令和2年11月17日
原子力科学研究所
臨界ホット試験技術部

STACY設工認第4回に係るコメント回答

図別2 単純2点支持梁による評価モデル

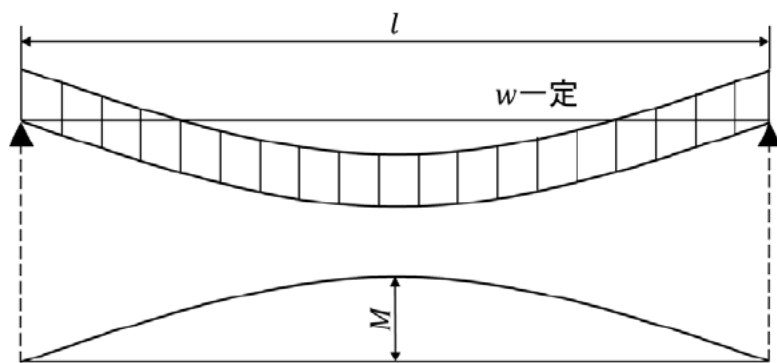
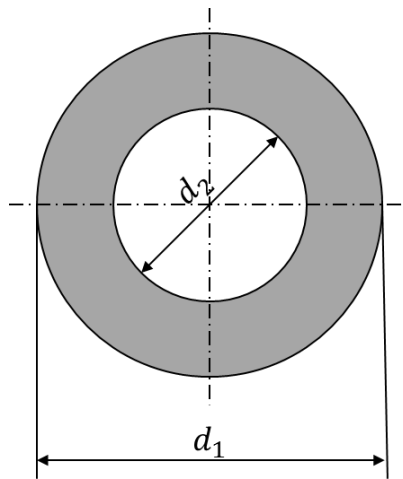
保管容器が破損することなく密封性が確保されることの根拠

保管容器が地震加速度 1 G (9.8m/s^2) を受けた場合に発生する水平方向の最大応力は [] である。耐震評価上の許容応力 1.5 Sy (設計降伏点 154MPa [2] の 1.5 倍) は、 [] であり十分下回る [] 。

したがって、保管容器が破損することはない、収納容器 (貯蔵容器を保管容器に収納したもの) の密封性は確保される。
